Modulo per la presentazione delle osservazioni per i piani/programmi/progetti sottoposti a procedimenti di valutazione ambientale di competenza statale

ID: Codice procedura (ID_VIP/ID_MATTM): 12691

"Progetto di un impianto eolico denominato "Pitigliano" ubicato nei comuni di Pitigliano (GR) e Sorano (GR) costituito da 20 (venti) aerogeneratori di potenza nominale 7,0 MW per un totale di 140,0 MW con relative opere connesse ed infrastrutture indispensabili"

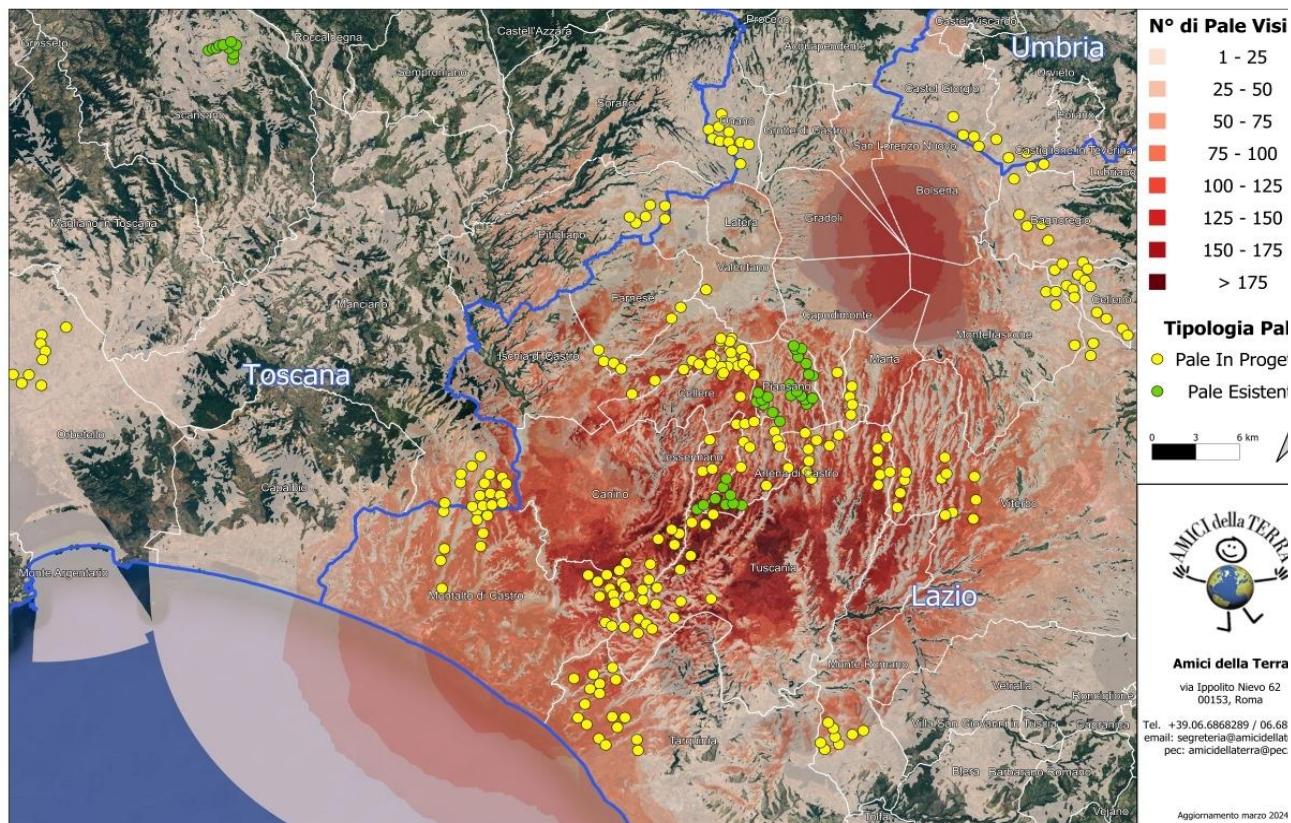
Riguardo al cumulo degli impianti FER, le mappe prodotte dalla proponente riguardano, come già evidenziato, soltanto una parte molto piccola degli impianti FER dell'area intermedia e vasta e in particolare di quelli eolici che contribuiscono a creare un notevole cumulo e la saturazione del territorio tosco laziale. Riguardo al cumulo dei soli impianti eolici si riporta la mappa dell'intervisibilità degli impianti eolici elaborata dall'Associazione nazionale “Amici della Terra”.

Se agli impianti eolici rappresentati qui sopra che non comprendono sia l'impianto eolico Pitigliano e le altre 14 pale del progetto eolico in verifica amministrativa sempre nel territorio di Pitigliano si aggiungono i migliaia di ettari (7000 fin'ora) di territorio occupato dagli impianti fotovoltaici e agrivoltaici e dalle altre tipologie appare chiaro il numero spropositato degli impianti FER nella bassa toscana e nella Tuscia.

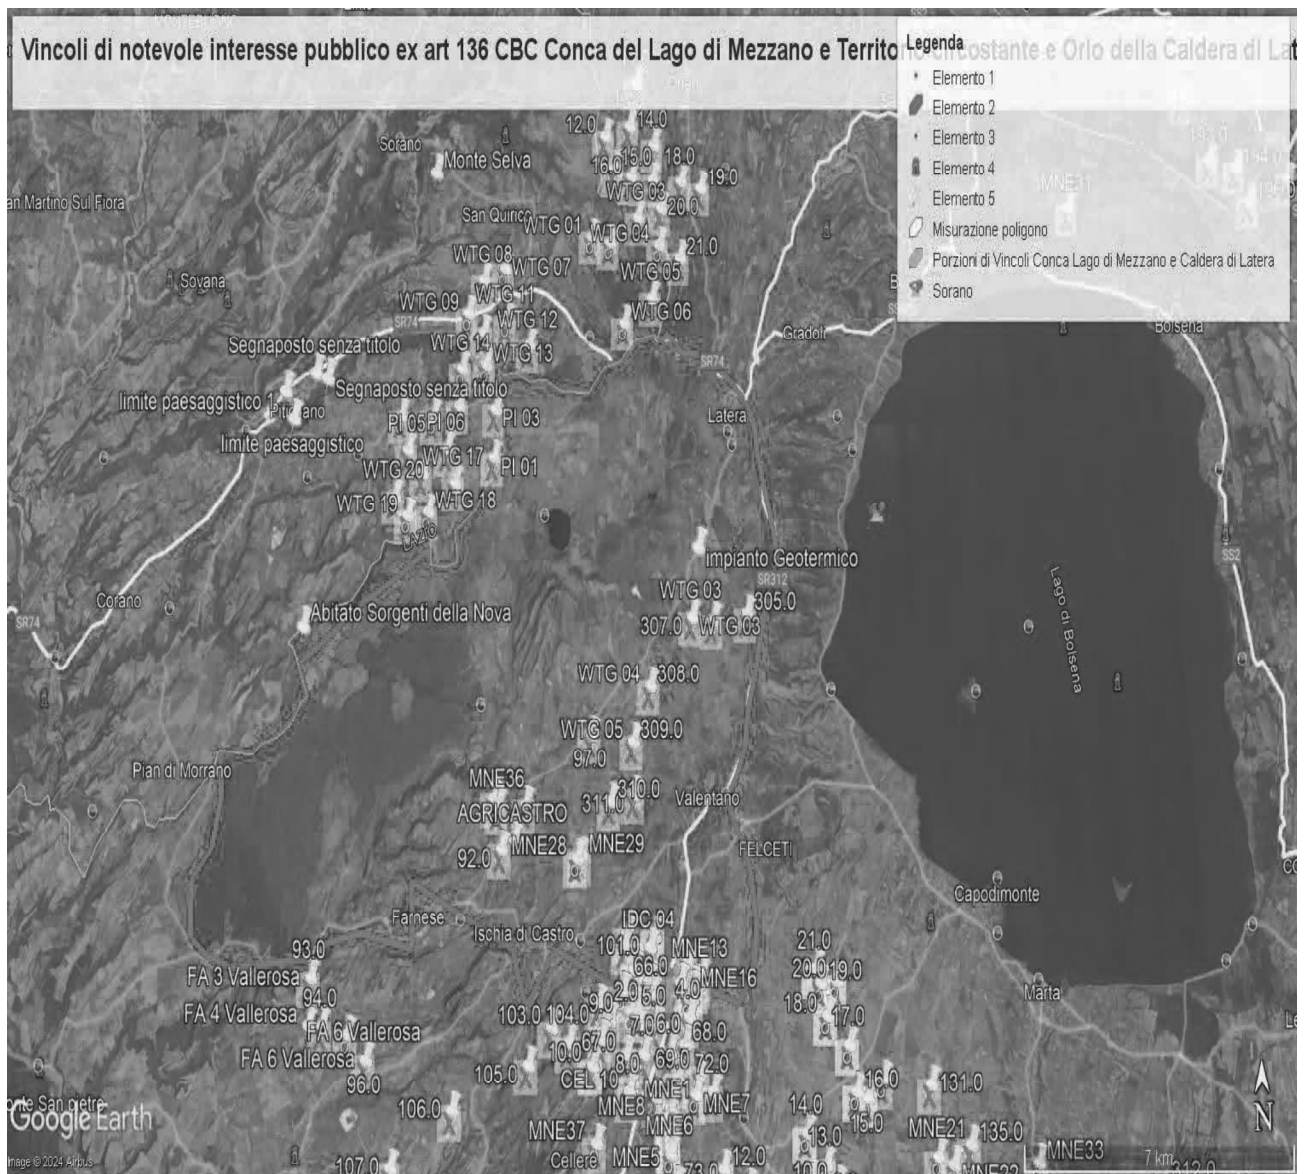
Al contrario si evidenzia che l'impianto eolico industriale citato non solo ricadrebbe con tutti e 20 gli aerogeneratori all'interno delle fasce di rispetto di 3 km di due vincoli paesaggistici di notevole interesse pubblico esistenti nella Regione Lazio e con una parte di essi nel vincolo paesaggistico del Centro abitato di Sorano (GR) quindi in aree non idonee all'installazione di impianti di energia rinnovabile. Addirittura, alcuni aerogeneratori sarebbero ubicati a poche centinaia di metri dai perimetri dei due vincoli paesaggistici laziali ex art 136 del CBC.

Come è illustrato nell'immagine si ribadisce che l'impianto industriale "Pitigliano" ricade completamente all'interno delle fasce di rispetto dei due vincoli di notevole

ma nelle sue immediate vicinanze (a soli 100 metri i primi due aerogeneratori) oltre ad impattare sul territorio e sulle economie di cinque Comuni del Lazio (Farnese, Onano, Latera, Valentano, Grotte di Castro e Gradoli) si trova nelle fasce di rispetto dei Beni di notevole interesse pubblico come si è evidenziate nelle Osservazioni precedenti e crea degli impatti negativi anche sui beni naturalistici come verrà dettagliato nell'Osservazione relativa alla Vinca. Inoltre, andrebbe a sommarsi al già enorme cumulo di impianti eolici e fotovoltaici e geotermici che creano una elevata criticità ambientale nella provincia di Viterbo e interferiscono anche con il territorio toscano come si può vedere dalle varie immagini dell'Allegato n. 1.

IMMAGINE n. 2 Impianto eolico industriale “Pitigliano” e distanze aerogeneratori dai Vincoli della Conca del Lago di Mezzano...

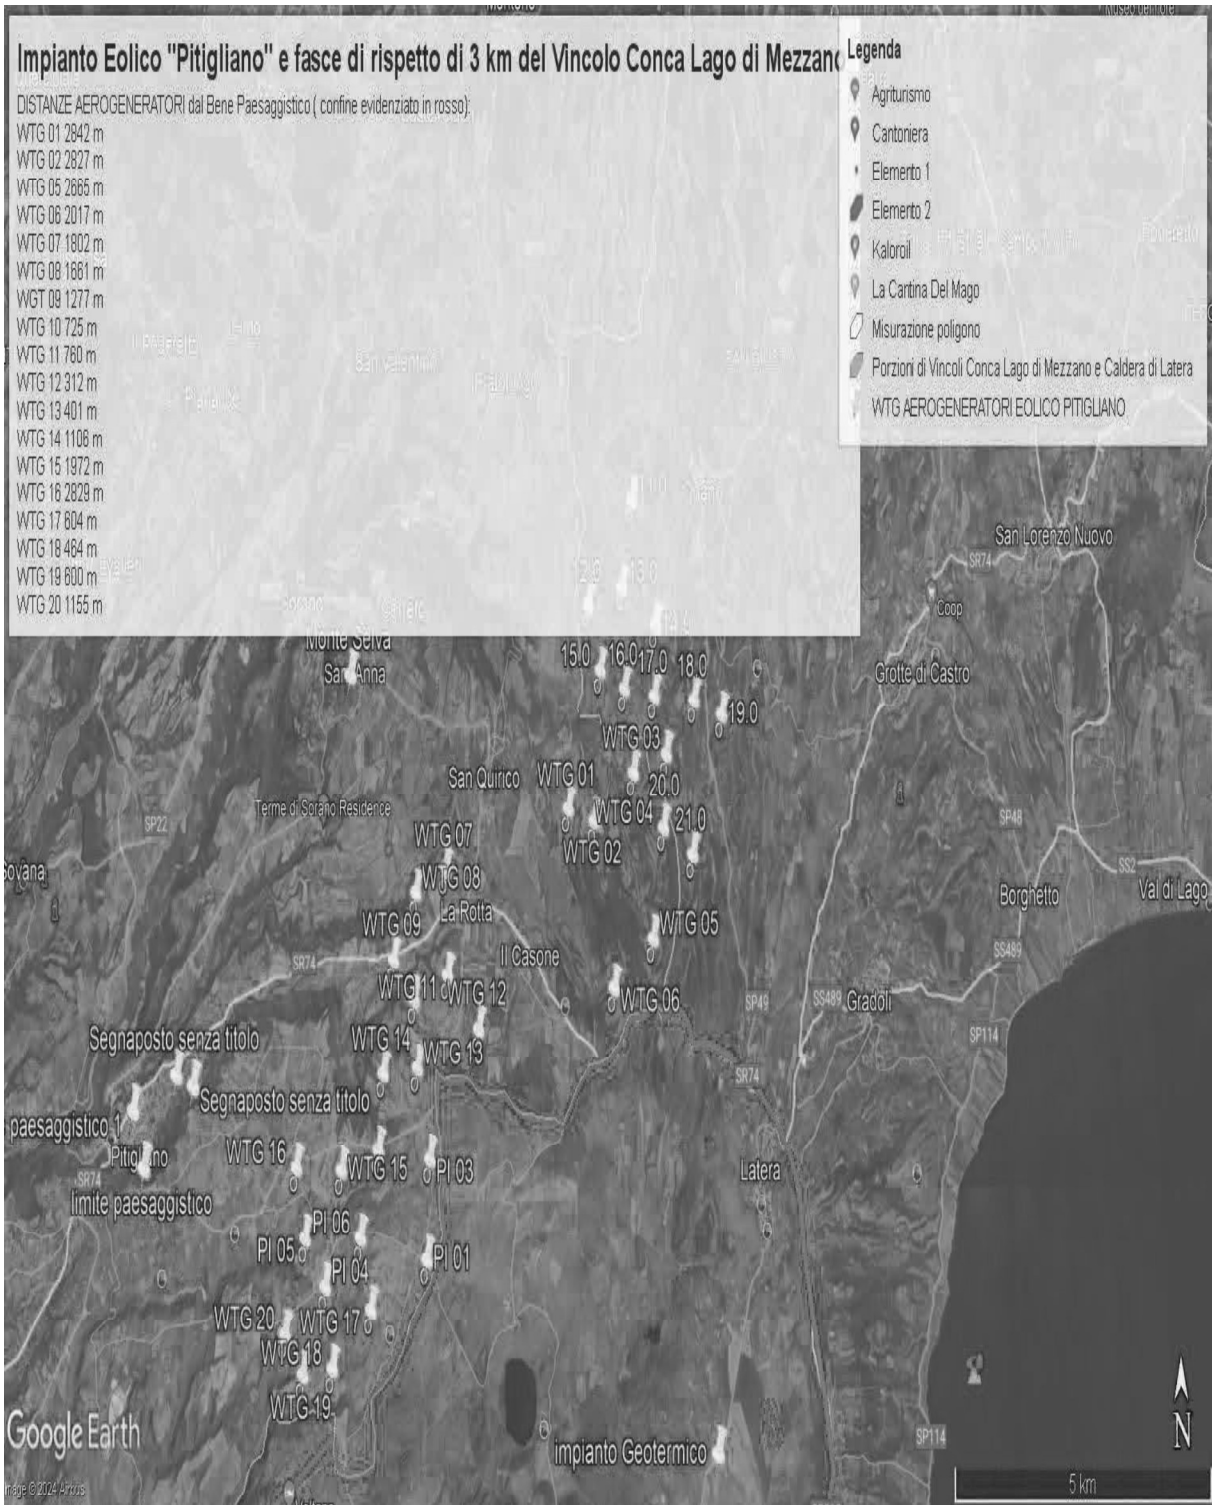
Inoltre, come sostiene la Proponente parte dell'impianto si verrebbe a trovare a 3,5 km dal centro abitato di Sorano. Infatti, tre degli aerogeneratori WTG 08, 09, 10 sono addirittura all'interno delle fasce di rispetto dei 3 km del suo vincolo paesaggistico di notevole interesse pubblico ex art 136 del CBC. Si evidenzia che così si crea
